FA 機器 テクニカルニュース

No.FAB5-021

表 題	ブレーキ付モータ用中継端子台 DG2BK1TB シリーズの機種統合
適用機種	ブレーキ付モータ用中継端子台 DG2BK1TB シリーズ

5. 現行品と変更品の区別について

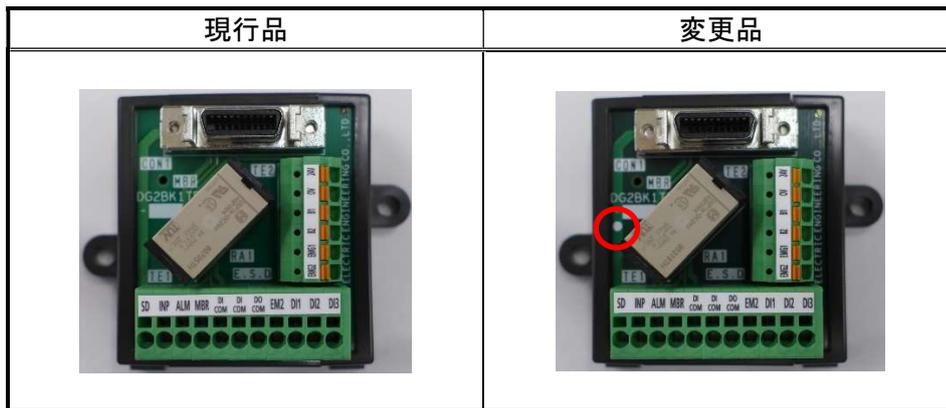
現行品と変更品の区別は梱包状態及びユニット状態にて確認が可能です。
変更品には●が梱包名板及びユニットに記載してあります。
